COMMISSION ROYALE DES MONUMENTS ET DES SITES
KONINKLIJKE COMMISSIE VOOR MONUMENTEN EN LANDSCHAPPEN

N/Réf. : **BXL22838_702_PU** **BRUXELLES. Rue Locquenghien, 37-39 (arch. A. HERENT)**
Gest. : **XX/XX** (= à l'inventaire + en partie en ZP du Jardin d'enfants n°4)
V/Réf. : **LI 236/2021** **PERMIS D'URBANISME : transformer un ensemble de bâtiments**
Corr. : **De Luca Katia** (bâtiments principaux et bâtiments arrières) afin d'y aménager 9
NOVA : **04/AFD/1822544** logements 2 studios, 5 appartements 1 chambre, 1 appartement 2
chambres, 1 appartement 3 chambres); impliquant la démolition d'un
des 2 bâtiments en intérieur d'îlot et la transformation lourde du second
; isoler les toitures des bâtiments principaux et y aménager des terrasses
de type tropézienne en façades arrière et remplacer l'ensemble des
menuiseries en façades avant

Avis de la CRMS

Élévation de la situation projetée (janvier 2023)

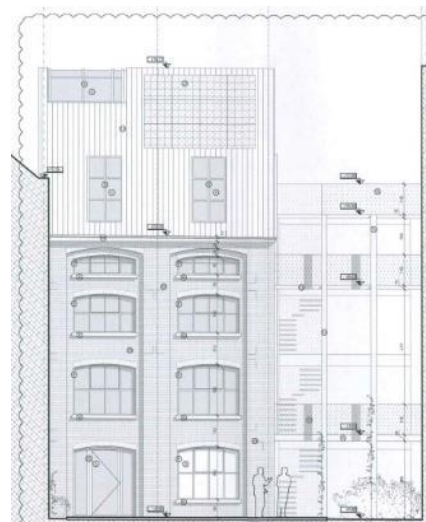
- Les ouvertures en façade arrière des bâtiments à rue devraient être mieux conservées selon la typologie néoclassique (dimensions & proportions, baies à léger cintrage), ainsi que les divisions châssis ;
- Bien que l'intervention soit mentionnée dans la notice explicative, sur les élévations projetées, les proportions et divisions de châssis de fenêtre du 1^{er} étage ne semblent pas rectifiées, comme l'avait recommandé la CRMS dans son avis précédent.
- La cour intérieure a gardé son pavage d'origine, qu'il est intéressant de maintenir dans ce programme (maintien ou récupération du matériau).
